2010-07-06

Vi har gjort en del förbättringar på vår rollator Etac Ono, enligt nedan.

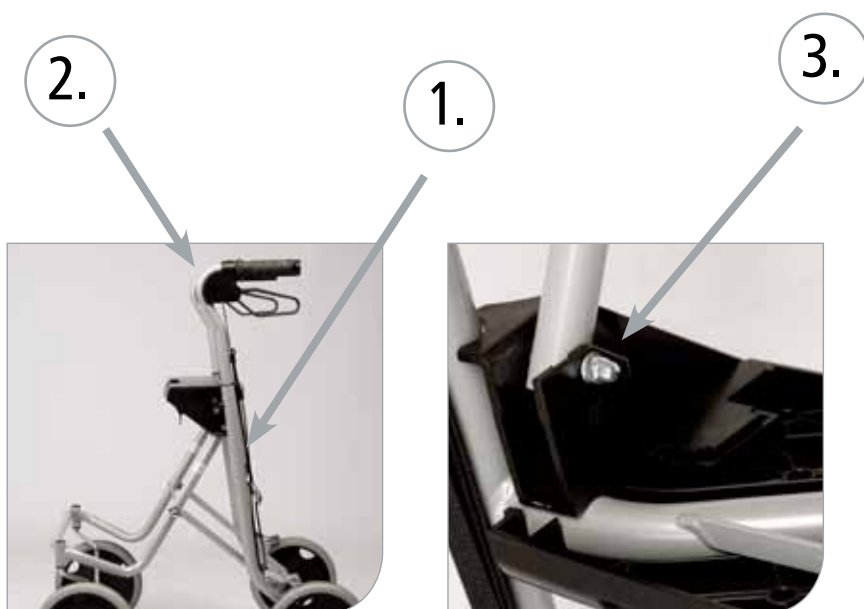
1. Förstärkning av ram bak
2. Pulverlackerade handtagsbågar och fällbeslag (mer miljövänligt)
3. Starlock under sitsen är utbytt till skruv och mutter

Nya utförandet införs successivt fr.o.m v.30,
efter slutförbrukning av tidigare utförande.
